Base for naturbrukslinje ved Strand Videregående Skole Søknad om endring av tillatelse på gnr. 17, bnr. 4

Fra: Tønnessen, Lasse Aase
Sendt: 12. mai 2017 09:20
Til: Tønnessen, Lasse Aase
Emne: Revidert søknad om arbeider i sjø 17/4 Tauvågen i Strand kommune

Fylling/båtplasser ved Tau mølle

Utfylling i sjø ved Tau mølle

Molo situasjonsplan

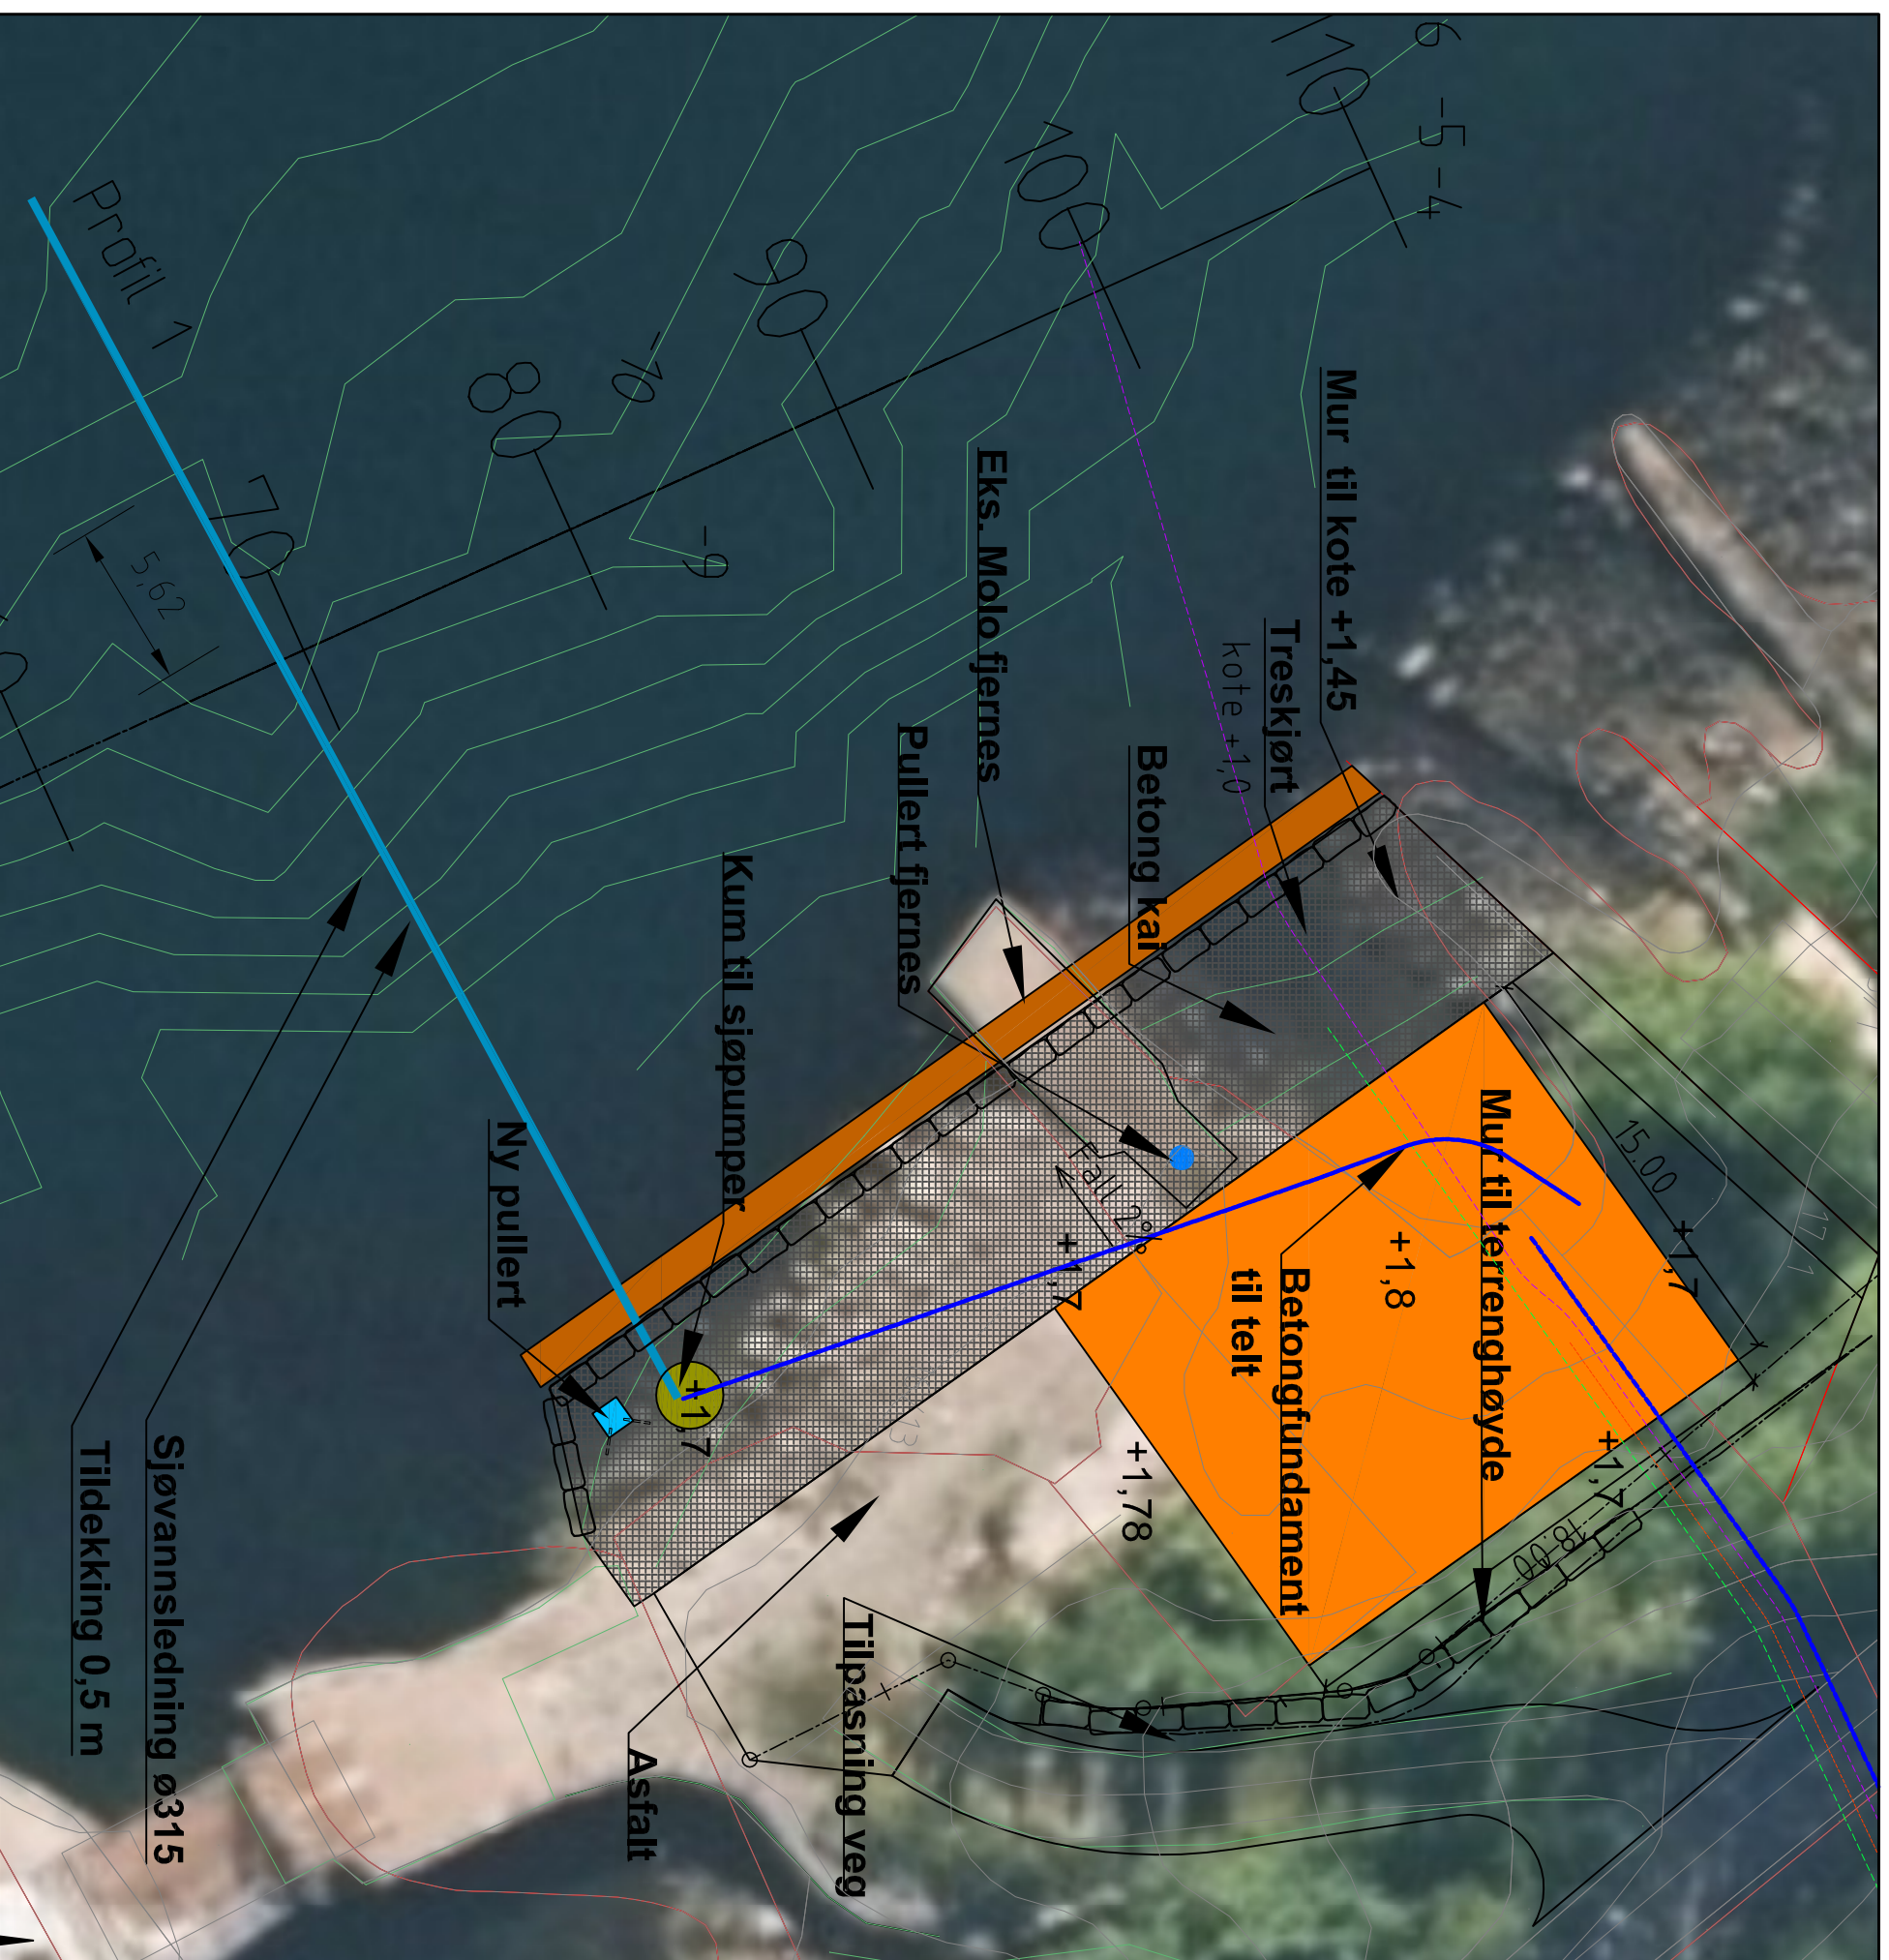
I tillatelsen av 13.05.2016 står det følgende «Tillatelsen omfatter nedsetting av omtrent 30 peler i areal avgrenset i plantegning datert 22.04.2016 vedlagt søknaden av 10.05.2016. Tiltaket vil berøre et sjøbunnsareal på ca. 135 m²».

Vi vil dermed ha behov for noe mer opplysninger om den nye utformingen, for å vurdere hvorvidt det det er innenfor rammene til tillatelsen av 13.05.2016 med endring 08.06.2016:

- Hvor mange peler er det nå behov for?
- Hvor stort sjøbunnsareal blir berørt?
- Det ville vært fint med en figur hvor også det nye pelte trebryggen som skal peles også inngår.

Kan dere beskrive litt hva dere planlegger å gjøre i forbindelse med den nye utformingen?

Det vil nå bli behov for 9 peler. Som det går fram, må eksisterende sjøbunn graves opp foran prosjektert brygge for å oppnå tilstrekkelig dybde. Disse pelene vil derfor høyst sannsynlig bli satt i rene masser under antatt forurenset sjøbunn. Antatt berørt sjøbunnsareal nå er ca. 280 m². Jeg er må innrømme at jeg er selv litt overrasket over at vi får dette avviket her o forhold til tillatelsen. I prinsippet er det de samme operasjonene som skal utføres, dvs. graving for ny murkant og brygge langs sjøen for tilstrekkelig dybde ned til -1,5. Men det er nytt at vi også skal ha inn grøft for inntaksledningen. Det er tatt med et areal av sjøbunnen for denne.

Som det går fram av tegningen, omfatter anlegget nå en oppstramming av kanten mot sjøen ved at det etableres en mur her. I forkant av denne blir det en lett pelt trebrygge. Den pelte piren som var med i opprinnelig omsøkt tiltak er nå ute, men en vil benytte de samme arbeidsmetodedene for den pelte brygga.

Ref. telefonsamtale. Som nevnt har geoteknisk prosjektering avdekket vanskeligheter med å få etablert omsøkt fylling, og oppdragsgiver ønsker derfor nå en endret layout for området uten den planlagte utfyllingen, se vedlegg. Arbeidsomfang og –metoder vil etter vår oppfatning dermed være innenfor rammene av gjeldende utslippstillatelse. Dersom dere er enig med oss i dette, trekkes derfor endringssøknaden.

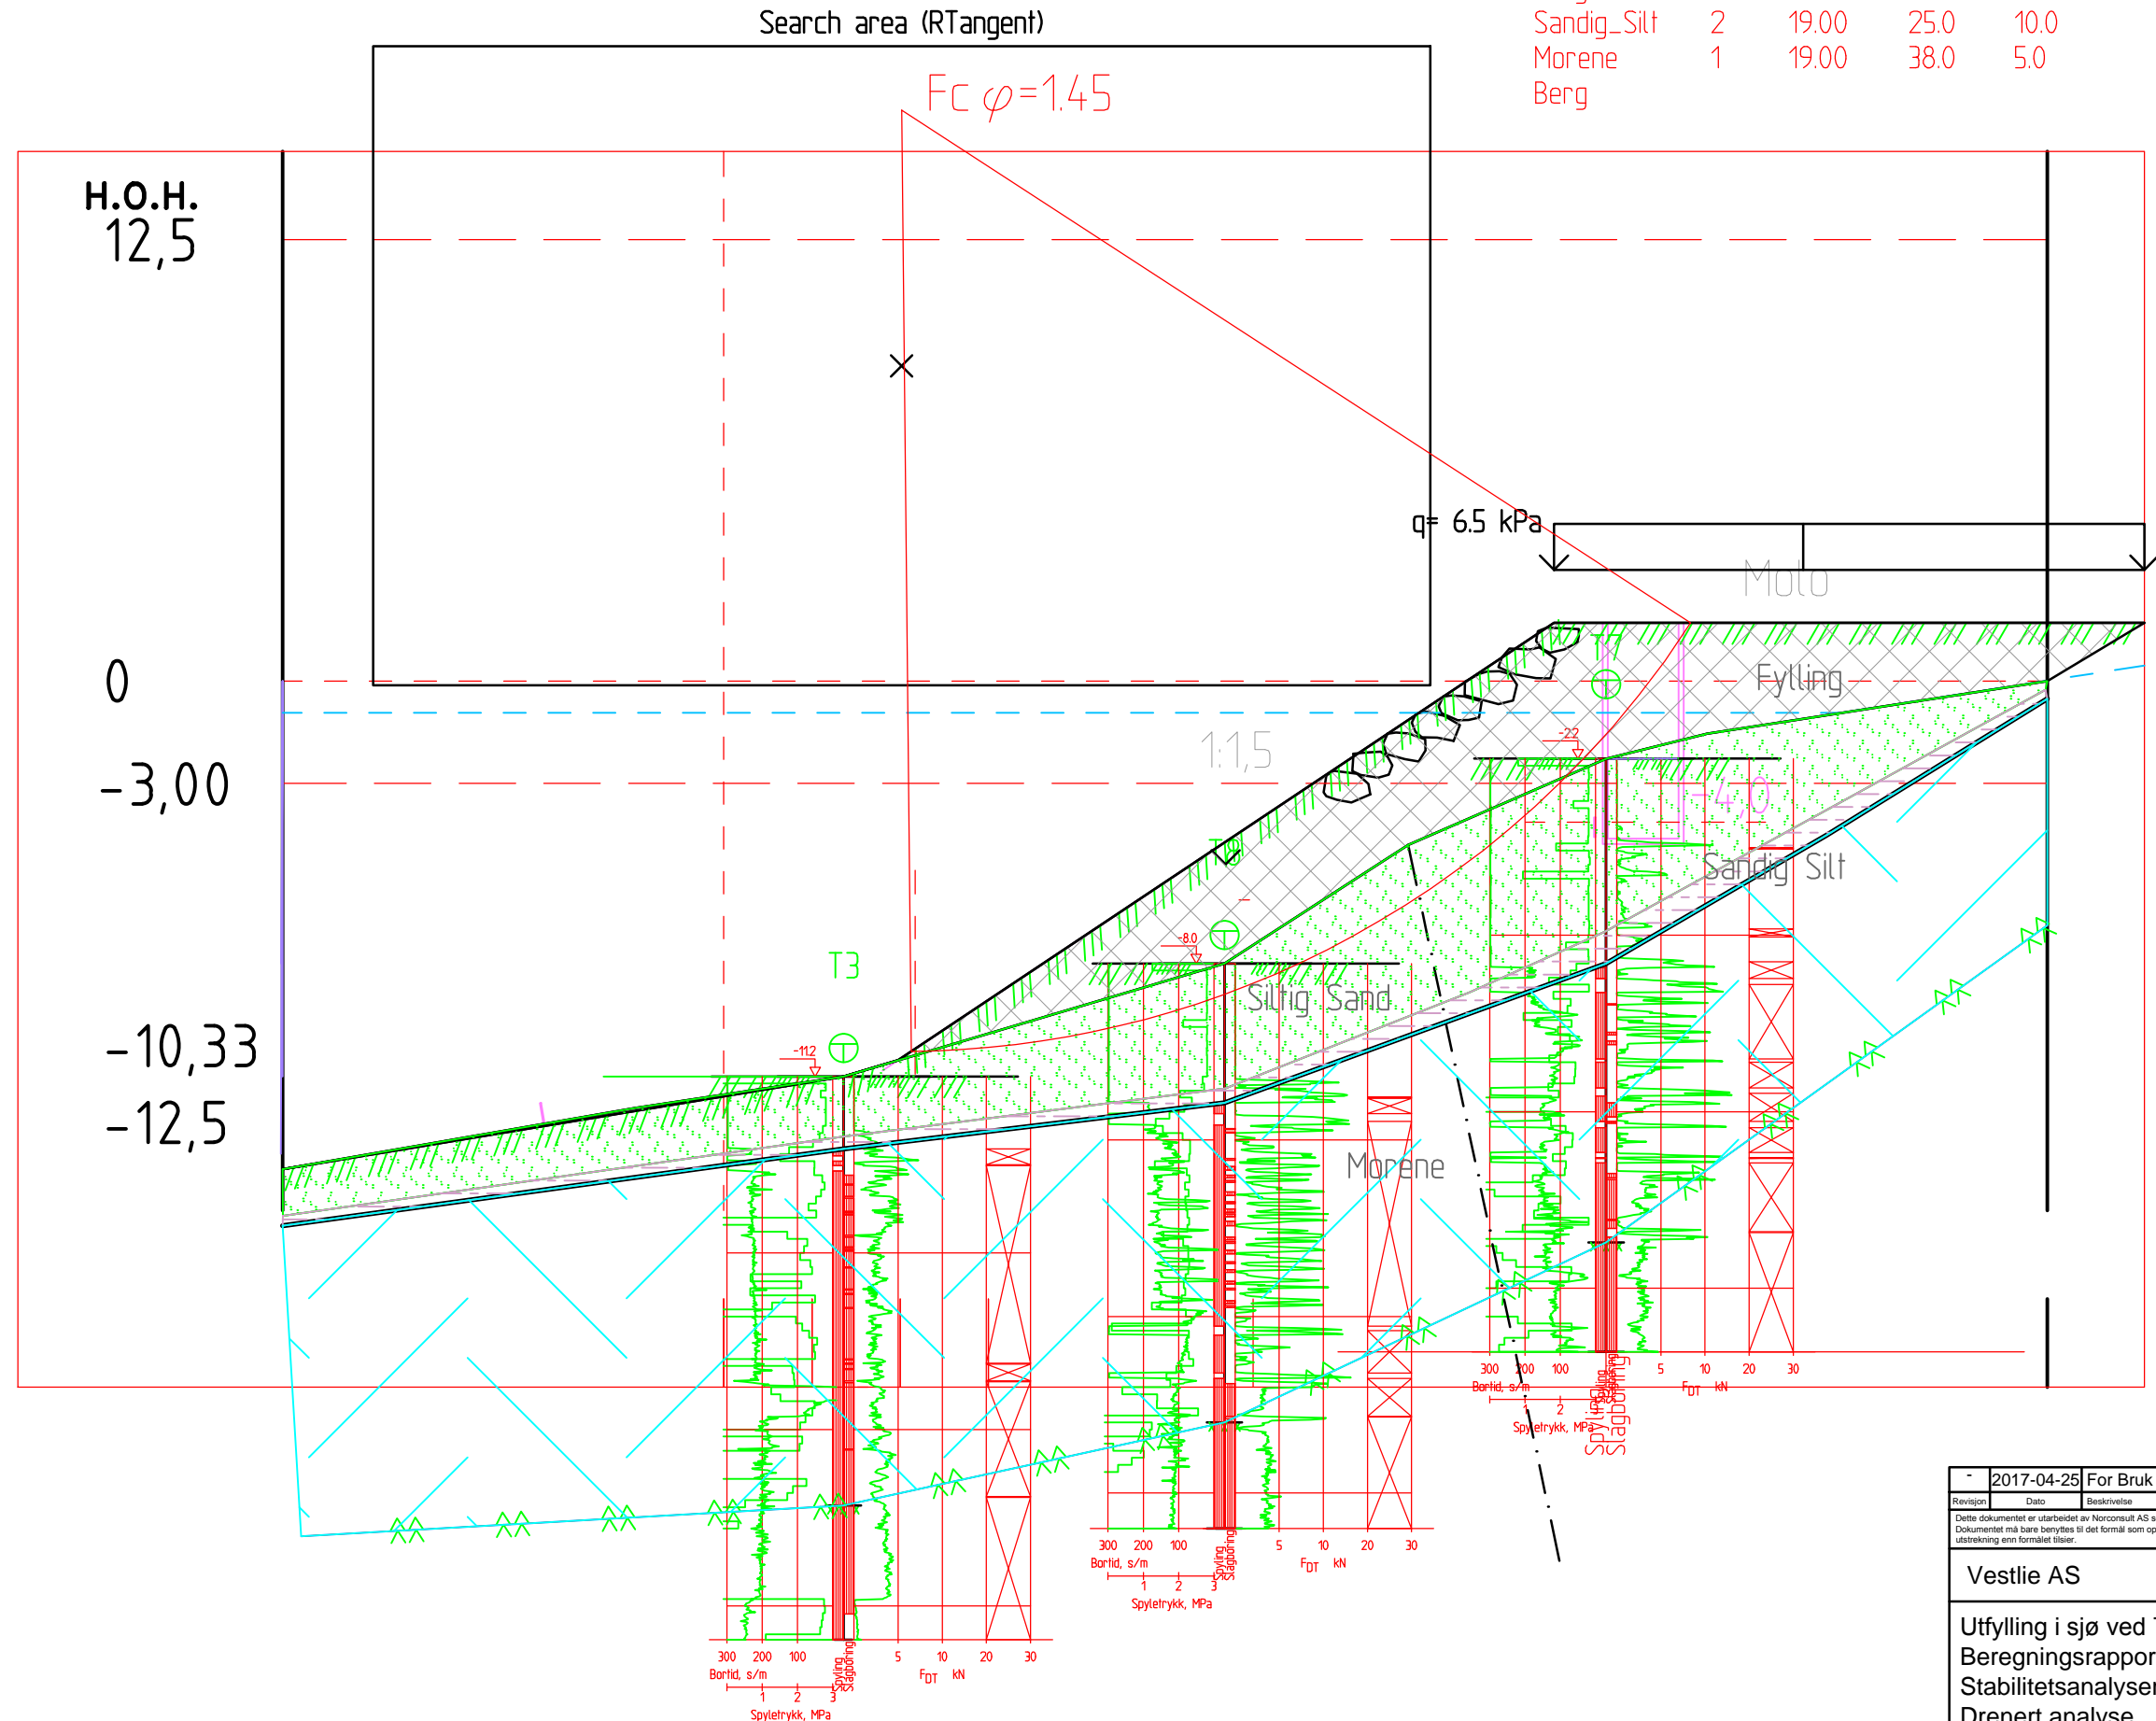
Som det framgår av tabell 1 er det for fyllingsprofilet oppnådd partialfaktorer (sikkerhetsfaktorer) som tilfredsstillter kravene som er referert i kapittel 5. Se V201.
